Avis délibéré

**sur la révision allégée n°1 du plan local d'urbanisme de
Lorgues (83)**

**N° MRAe
2022APACA11/3052**

Avis du 18 mars 2022 sur le révision allégée n°1 du plan local d'urbanisme de Lorgues (83)

Figure 1: Localisation des modifications apportées au zonage, secteurs de projet indiqués en cercle de couleur orange, surface représentée par des cercles de couleur verte : EBC, source RP

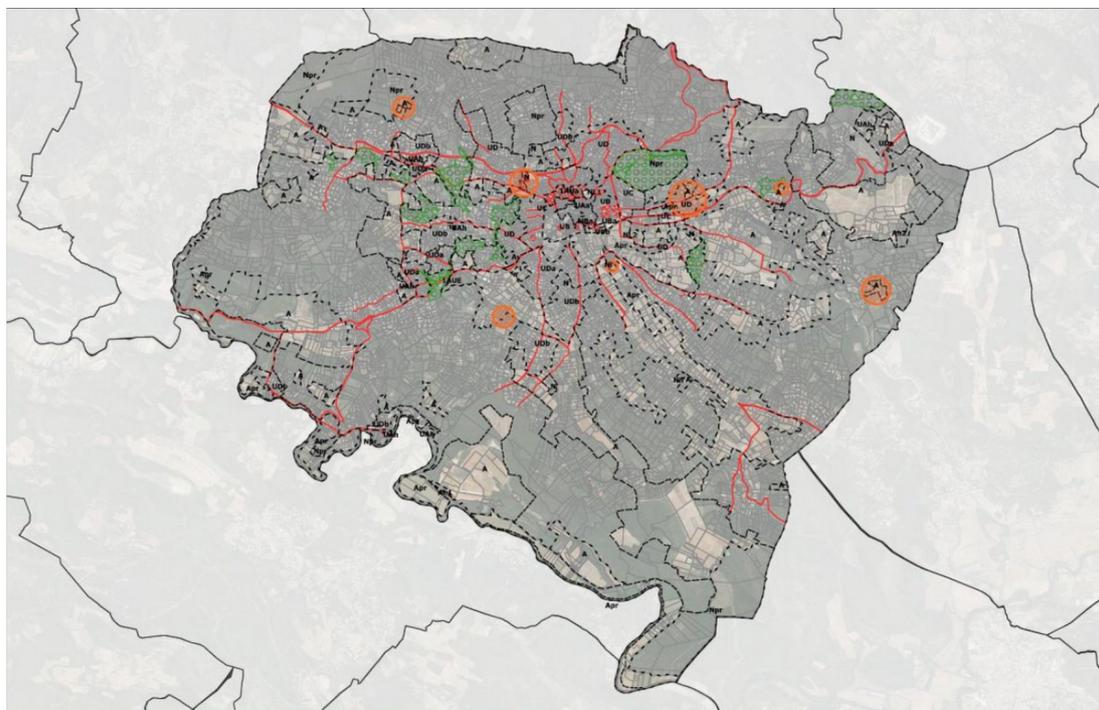
En l'absence dans le dossier de superposition des cartes de la trame verte et bleue régionale (SRCE annexé au SRADDET, figure 2) avec les secteurs de projet (figure 1), la MRAe constate que le dossier ne démontre pas sa compatibilité au SRADDET concernant l'objectif 50 : préservation de la trame verte et bleue régionale.

D'autre part, pour la MRAe, certains secteurs de projets concernés par le déclassement des zones naturelles (figure 1) semblent proches ou se superposent à des objectifs de protection mentionnés dans le PADD (corridors terrestres à maintenir/préserver ; espaces naturels et grands ensembles boisés à préserver, figure 3).

La MRAe recommande de présenter une carte superposant les secteurs de projet aux trames vertes et bleues et d'analyser les incidences de la révision allégée sur ces dernières.
